Questions réponses

Le 02/10/2026

Suite aux questions posées sur la plateforme, voici les précisions apportées :

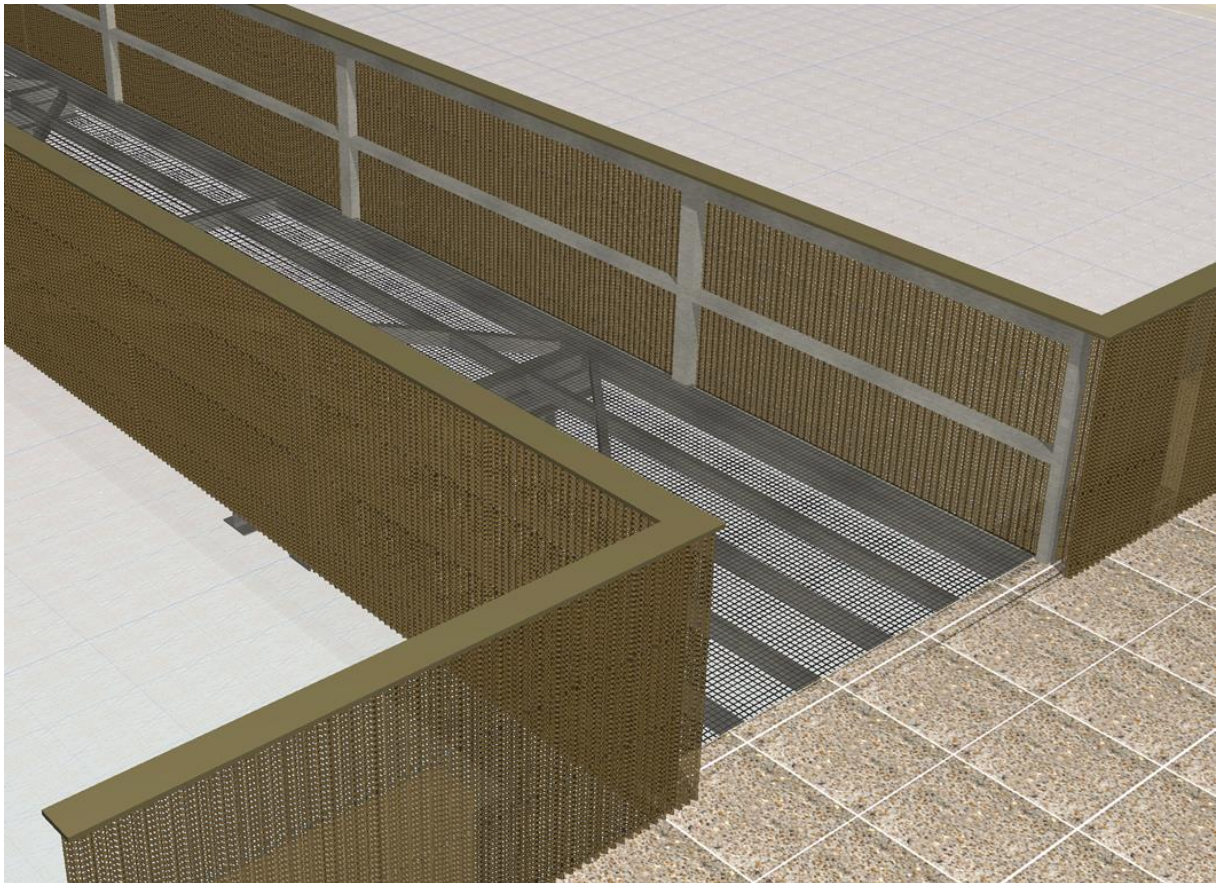
El.1 : LOT 03 Serrurerie 5.5.1 - Habillage métallique Pouvez-vous nous confirmer : - la hauteur de l'habillage de façade - le sens des ondulations à prévoir

- ➔ L'habillage est à prévoir conformément au plan de principe CM01 indice D : hauteur de 1,40 m au-dessus du niveau fini du platelage, complétée par un prolongement variable en partie basse masquant la structure de rive. Cette partie variable sera adaptée au profil relevé par le géomètre, en conservant une distance minimale de 20 cm entre le bord inférieur du bardage et l'isolant. Le profil de la rive basse sera soumis à la validation de la maîtrise d'œuvre en phase EXE. Les ondulations seront disposées verticalement, conformément à la modélisation de l'architecte ci-dessous . Le calepinage et les détails de raccordement seront soumis à la validation de la maîtrise d'œuvre en phase EXE.
